**Drucksache** 27/2018  
Verfasser: Stefan Feigl  
Telefon: 07033/5285-10  
Datum: 14.06.2018

## Vorstellung des städtebaulichen Entwurfs für das Baugebiet Mittelfeld

**Baugebiet "Mittelfeld"**

**Städtebaulicher Entwurf**

## Übersicht der wesentlichen Überarbeitungspunkte ARP

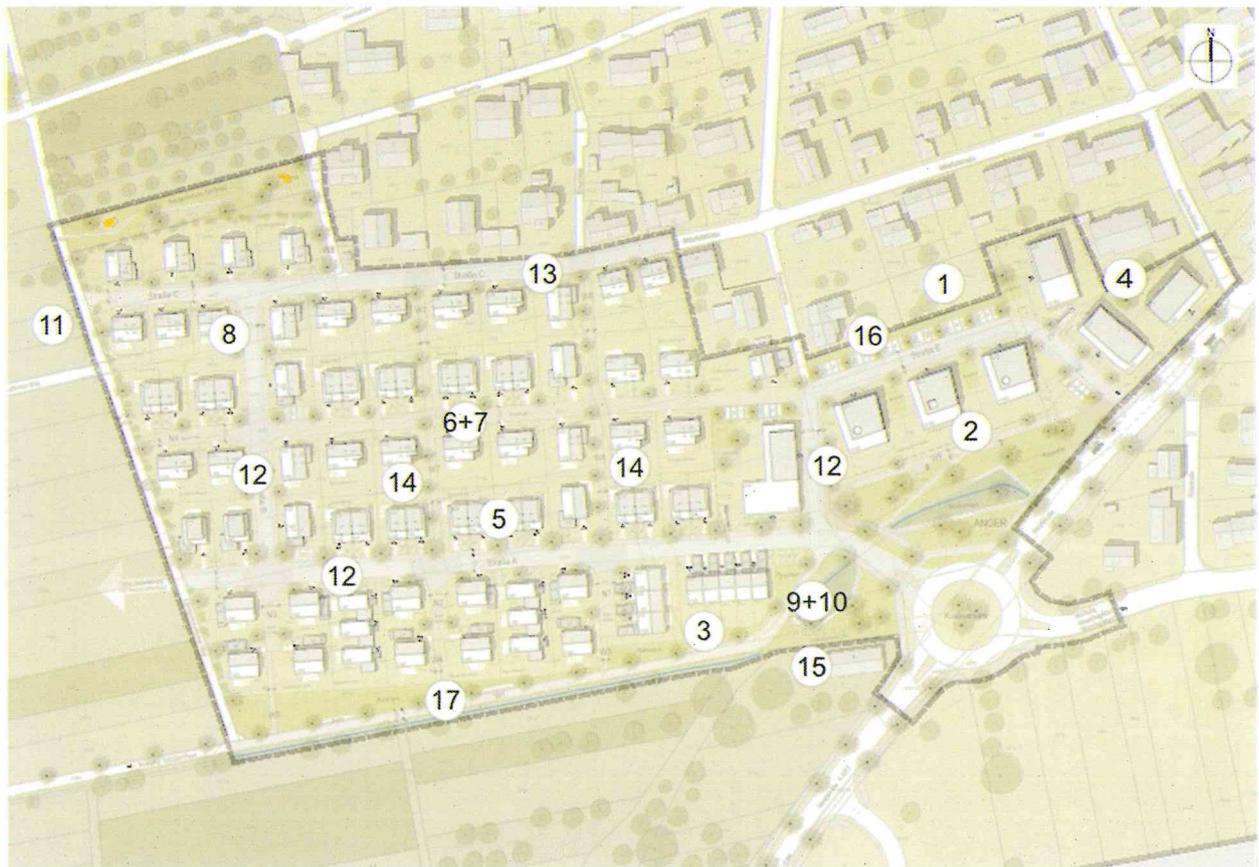
1. Herausnahme des Gebäudes auf dem Flurstück 2402/1 und 2402/2.
2. Anpassung der Mehrfamilienhäuser entlang des geplanten Angers.
3. Die Zahl der Mehrfamilienhäuser wurde zugunsten eines Reihenhausquartiers westlich des Angers reduziert.
4. Der Gebäudewinkel nordöstlich des Angers wird in 2 Gebäude aufgelöst.
5. Anpassung der geplanten Doppelhäuser auf den Nordseiten der Straßen A und D. Jetzt zwei Vollgeschosse mit zurückgesetztem Staffeldach.
6. Die von Süden erschlossenen Baugrundstücke werden 6,00 m von der Fahrbahn zurückgesetzt (Stellplatz vor dem Haus).
7. Die von Norden erschlossenen Baugrundstücke werden 4,00 m von der Fahrbahn zurückgesetzt (Doppelgarage und Stellplatz an der Grundstücksgrenze).
8. Einplanung von Nebenanlagen, wie Fahrradabstellplätze sowie gemeinsame Müllabfallstandorte für die Stichstraßen (N1 bis N4).

9. Radien/Kurvenbereiche wurden in Abstimmung mit dem Erschließungsplaner angepasst.
10. Anpassung der landwirtschaftlichen Wege (W1 bis W2) mit 3,0 m Breite (asphaltiert) und beidseitigem Bankett (z.B. Rasengitter) von 0,5 m (Gesamtbreite 4,0m).

11. Überprüfung der Verbindung in Verlängerung der Mittelfeldstraße zum landwirtschaftlichen Weg im Westen und Anpassung der Radien (Auslegung für Traktor mit Anhänger).

12. Erschließungsstraßen A, B und E (Breite 5,75 m) werden mit einem einseitigen Gehweg (Breite 2,00 m) geplant.  
Die zentrale Straße D sowie die Stiche N1 bis N4 werden als Mischverkehrsfläche („Spielstraße“ - Breite 6,00 m) geplant.

13. Fortführung der Mittelfeldstraße (Bestandsbreite 5,75 m) mit einseitigem Gehweg im Norden (Bestandsbreite ca. 1,50 m).
14. Öffentliche Fußwegeverbindungen (W 6 und W 7) von Nord nach Süd werden auf 2,75 m Breite verbreitet, um zusätzlich Rampen für Kinderwagen anbieten zu können.

15. Erschließung der Scheune an der K 4377 (Kennziffer 3 im Plan) ausgehend vom landwirtschaftlichen Weg (W1) über ein Fahrrecht.
16. Zusätzliche öffentliche Parkplätze an der Straße E

17. Erweiterung der Retentionsflächen am südlichen Rand des Plangebietes.
